## 第3回 菊川流域委員会

# 第2回菊川流域委員会 質問に対する回答

平成26年3月10日

中部地方整備局 浜松河川国道事務所

菊川 中流部 河床高 経年変化図

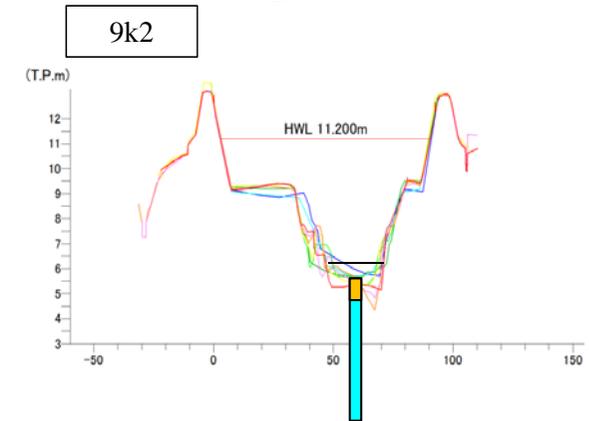
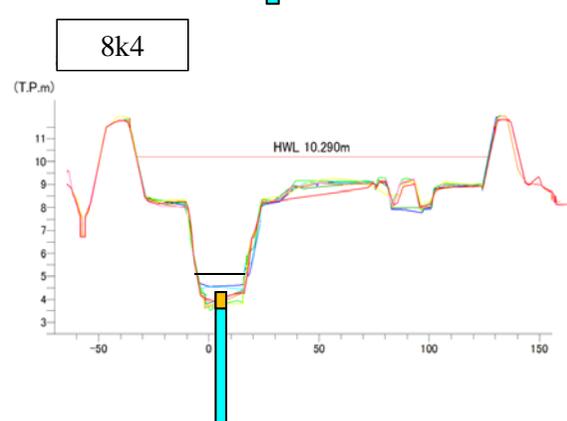
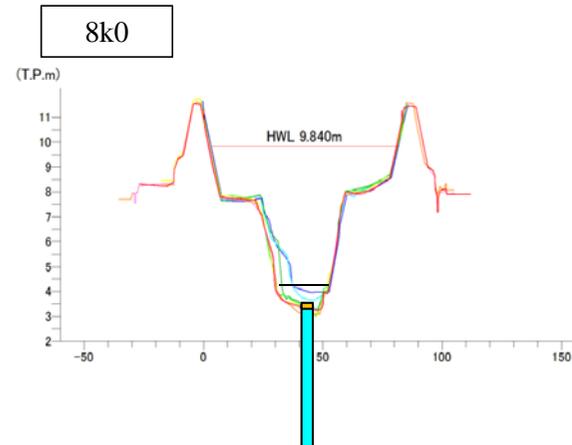
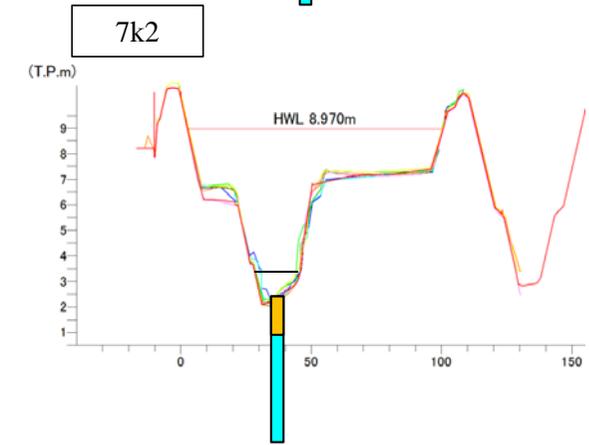
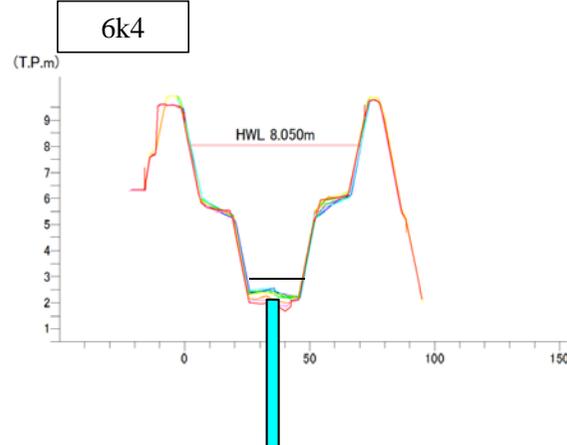
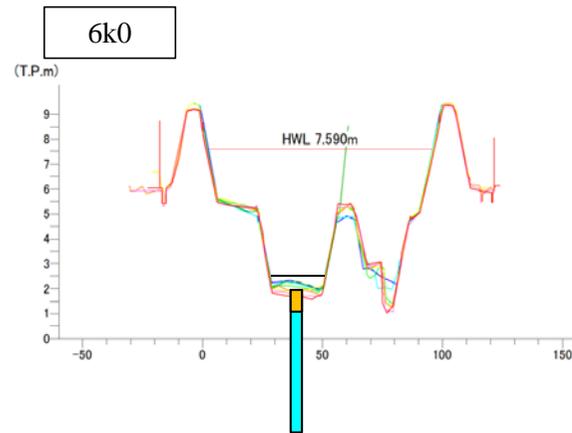
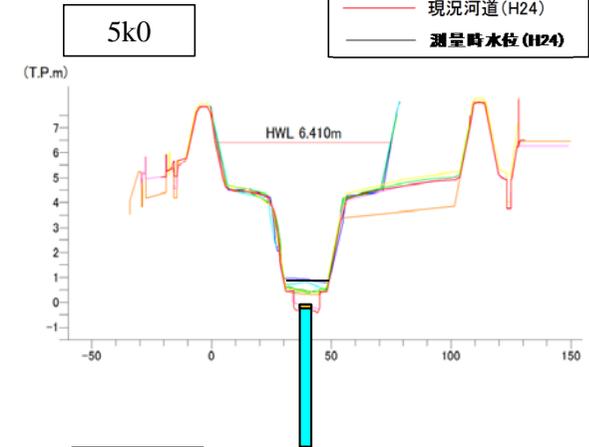
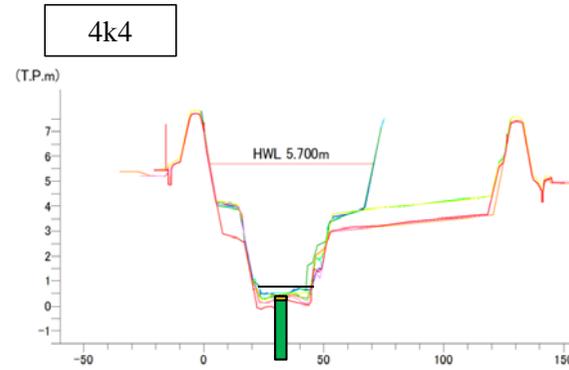
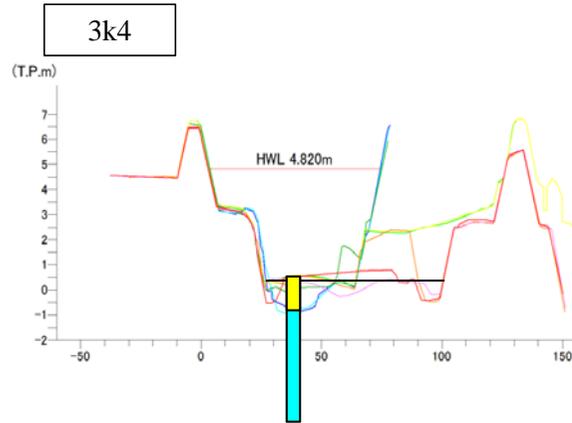
■菊川の河床低下と粘土層との間に関係はあるのか。現状で河床に粘土層が露出し、河床低下している箇所があれば課題であるので確認が必要である。  
 ■河床の経年的な変動状況と粘土層の状況を縦断図にて整理されたい。

■河床の経年的な変動状況と粘土層の状況を縦断図に整理した。  
 ■地質調査の結果、粘土層の上に0.2～1.0m程度の砂礫層が堆積していることが確認された。  
 ■菊川中流部は経年的に低下傾向にあり、粘土層が徐々に侵食されていることが確認できる。

○菊川中流部の地質調査結果と河床高の経年変化を縦断図として整理すると以下のとおりである。

浮遊物質(SS)の経年変化

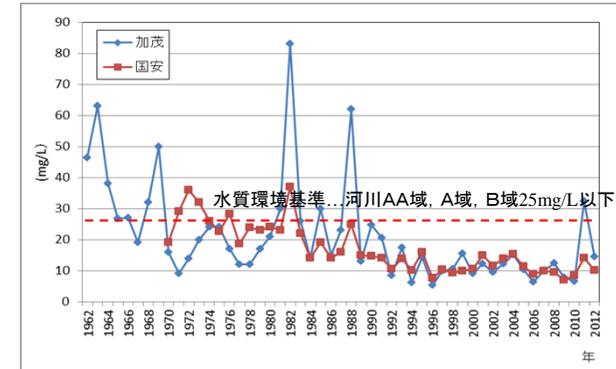
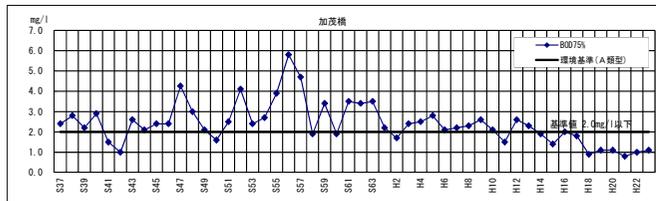
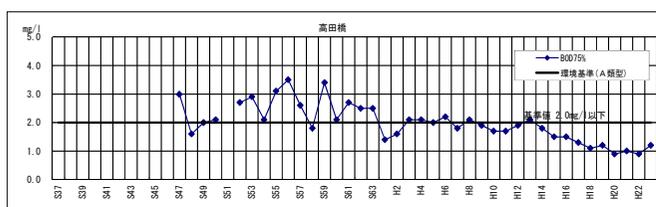
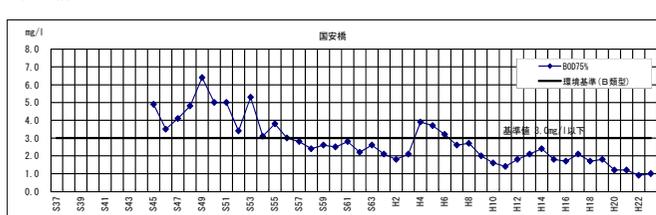
■菊川は大井川用水の影響により、中上流部でも河川水が白濁して、アユが住めない特徴を持っているため、BODだけでなく、濁度の現状についても整備計画に記述されたい。

■菊川の水質の現状として整備計画に記述する。  
 ■菊川の加茂地点で観測している水質調査の結果では、平成2年以降、浮遊物質(SS)はほとんど基準値を下回っている。

○浜松河川国道事務所において調査している加茂地点の浮遊物質(SS)に関する観測結果を下図に整理した。

濁度の経年変化

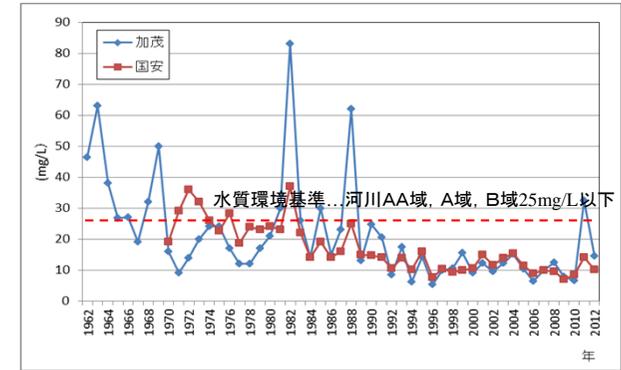
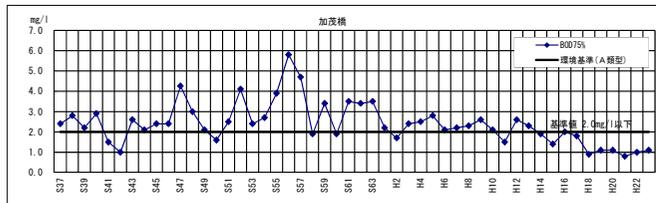
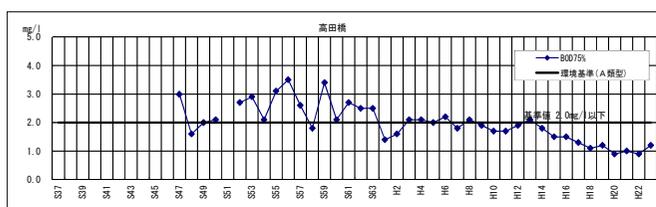
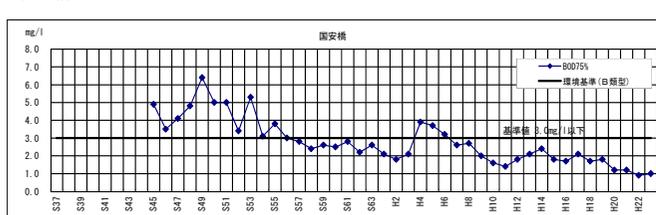
■菊川の水質が悪い原因として、以前、茶畑から流出する硝酸態窒素が課題となったことがあるので、現状を確認されたい。

■菊川の高田地点で観測している硝酸態窒素および亜硝酸態窒素について経年的な変化を確認した。

○浜松河川国道事務所において調査している硝酸態窒素および亜硝酸態窒素の結果を下図に整理した。

想定東海地震発生時の津波遡上の想定

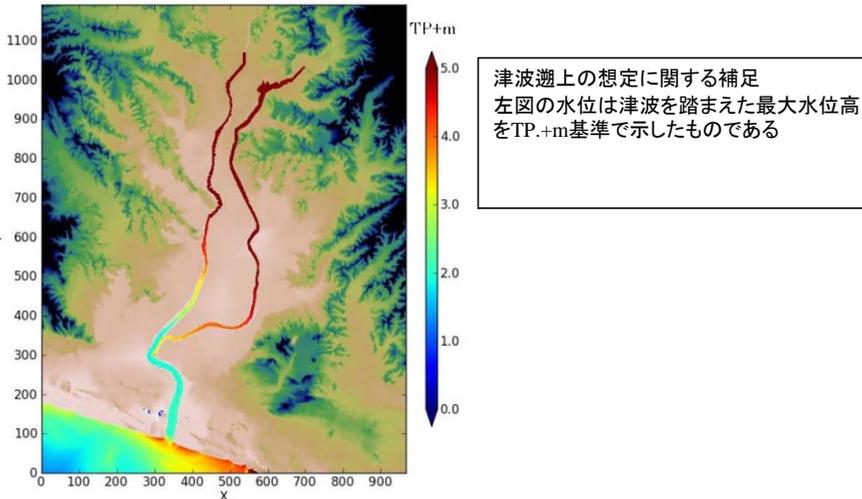
■津波遡上高がわかる縦断図を整理されたい。津波遡上の想定平面図の色分けは、水位ではなく水深とした方がわかりやすい。

■静岡県の第4次地震被害想定に基づき、現在、津波遡上を検討している。

菊川流域の土地利用状況

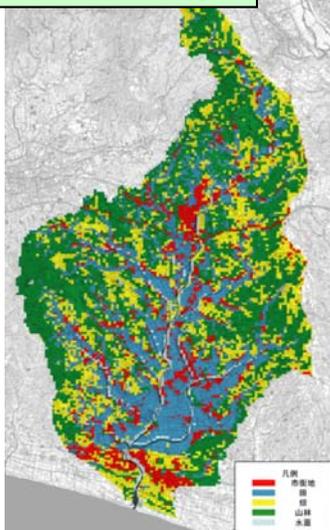
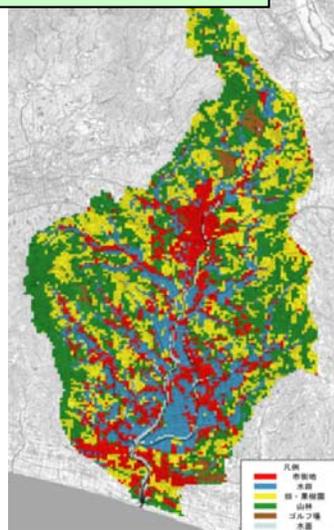
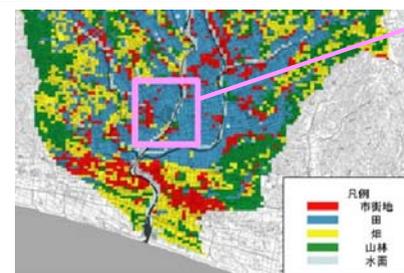
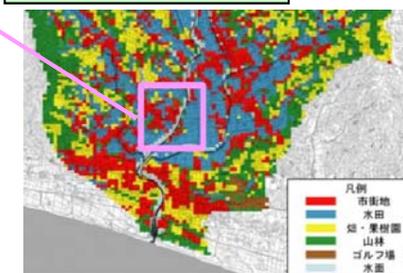
■市街化率の数値が別途資料の数値と異なっているの確認されたい。

■市街化率については、菊川流域全体と菊川中流部(図面ピンクの四角の範囲)に着目したものの2パターンで整理している。

菊川全流域 S51 約9%、H21 約17%

菊川中流部(図面ピンクの四角の範囲) S51 約12%、H21 約30%
